Reacties op artikelen 'Het vuilinsluitend gemengd rioolstelsel'

'De vuiluitworp van een vuilinsluitend gemengd rioolstelsel'

Reactie I

Reactie II

Afb. 1 - Gedeelte VIS-stelsel Krimpen aan den IJssel (Afb. 4 in [De Bont]).

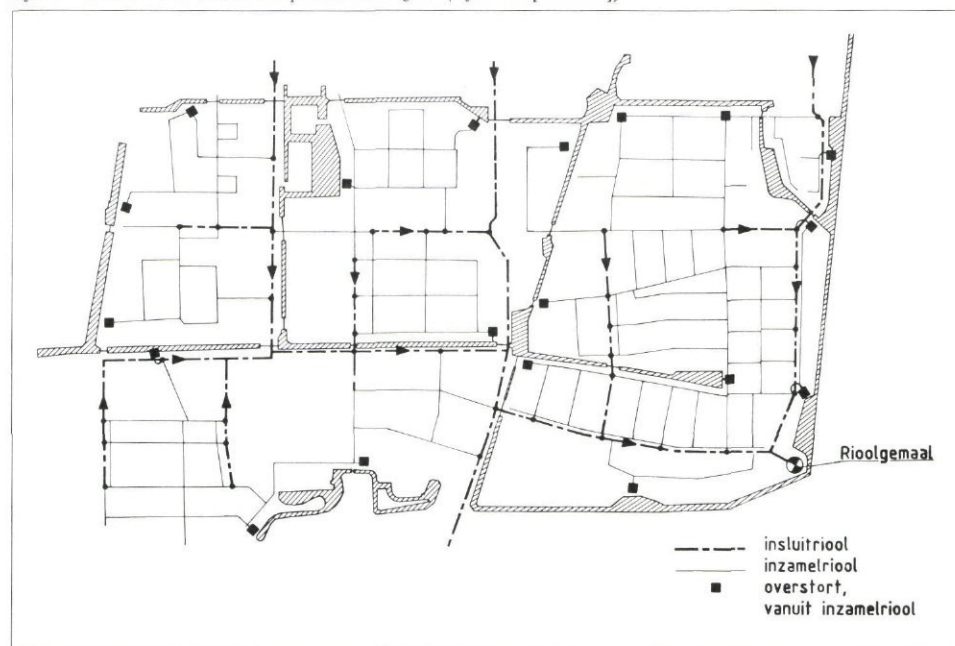
Uit mijn ervaring met inspectiegegevens van rioolstelsels blijkt dat detailriolering (mijn aanduiding voor iets soortgelijks als wat in afbeelding 4 van De Bont inzamelriool wordt genoemd) veelal het sterkst te lijden heeft onder ophoping van riolslib. Dit wordt veroorzaakt door het geringe debiet bij droogweerafvoer. In de periferie ligt dan het merendeel van het riolslib. Om deze reden ben ik juist huiverig voor overstorten op deze plaatsen. Want ondanks een mogelijk gering overstortdebet kan door de kleine diameter toch gemakkelijk opwoeling van riolslib optreden. Overstorten aan riolen in de periferie kunnen daarom juist een extra grote vuiluitworp veroorzaken; zie ook NWRW-stelsel Oosterhout. Oppassen dus!

De beschreven oplossing voor Krimpen aan den IJssel is ontegenzeggelijk slim bedacht. Vooral de grote diepe riolen langs nieuwe tracé's zijn doordacht.

Bovengenoemde kritische opmerkingen gelden desalniettemin ook voor dit voorbeeld. Verder betwijfel ik de overdraagbaarheid van deze oplossing naar de rest van Nederland, zoals gesuggereerd in het artikel van De Bont. Ik denk dat de VIS-gedachte alleen de moeite van het overwegen waard is bij vlakke stelsels met zeer geringe drooglegging en zeer veel open water. Dit treedt naar mijn idee hooguit op in 10% van Nederland. In alle andere gevallen zijn de genoemde bezwaren overheersend en kunnen beter allerlei andere slimme oplossingen worden bedacht.

Het commentaar getuigt van een groot misverstand over de principes van een VIS-stelsel. Dit is waarschijnlijk een gevolg van de in het artikel van De Bont uitgesproken wens de overstorten zo ver mogelijk van de instroompunten van vuilinsluitende riolen te plaatsen.

Dit lijkt een goed uitgangspunt, maar overstorten aan de periferie van het rioolstelsel zijn *niet* kenmerkend voor een VIS-stelsel. Overstorten kunnen zich overal in de inzamelgebieden bevinden. In afbeelding 1 van het artikel van De Vries wordt een overstort zowel boven

Opeenhopingen van vuil in de periferie van een stelsel zijn grotendeels een gevolg van onzorgvuldig ontwerp en uitvoering. De Bont wijst juist met nadruk op het belang hiervan.

Afb. 2 - Varianten van VIS-stelsel (Afb. 1 in [De Vries]).

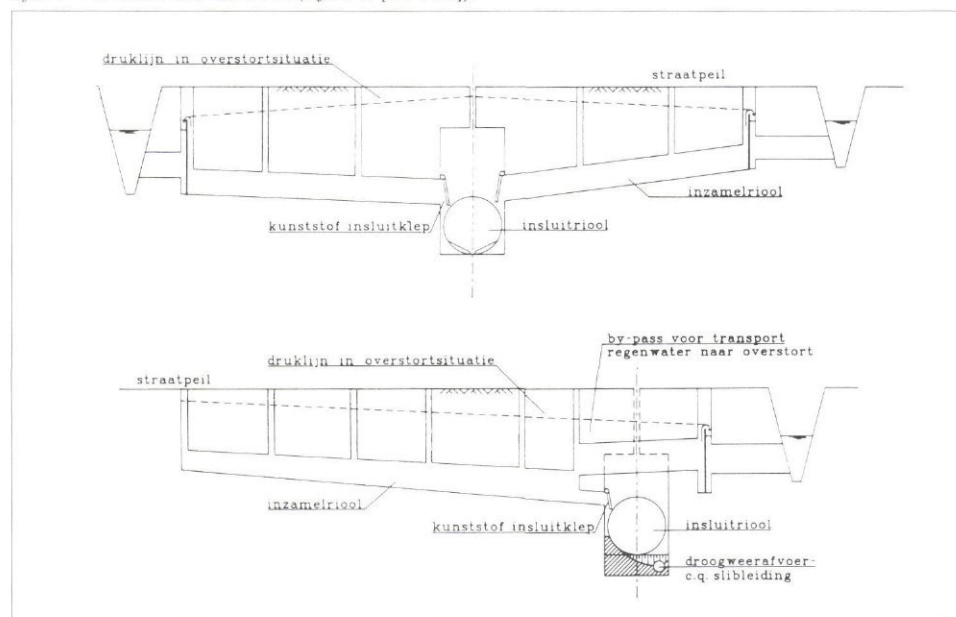
Zoals hierboven al is geschreven, ben ik bang dat de vuiluitworp vanuit het door De Bont gedefinieerde VIS-stelsel juist groter zal worden, door de plaatsing van overstorten in de periferie aan detailriolen. (Het onderste plaatje van afbeelding 1 van De Vries toont een geheel andere opzet dan volgens De Bont; het onderste systeem biedt mijns inziens betere perspectieven mits toegepast op grotere gebieden). In de beschouwingen en

als benedenstrooms in een inzamelstelsel getoond!
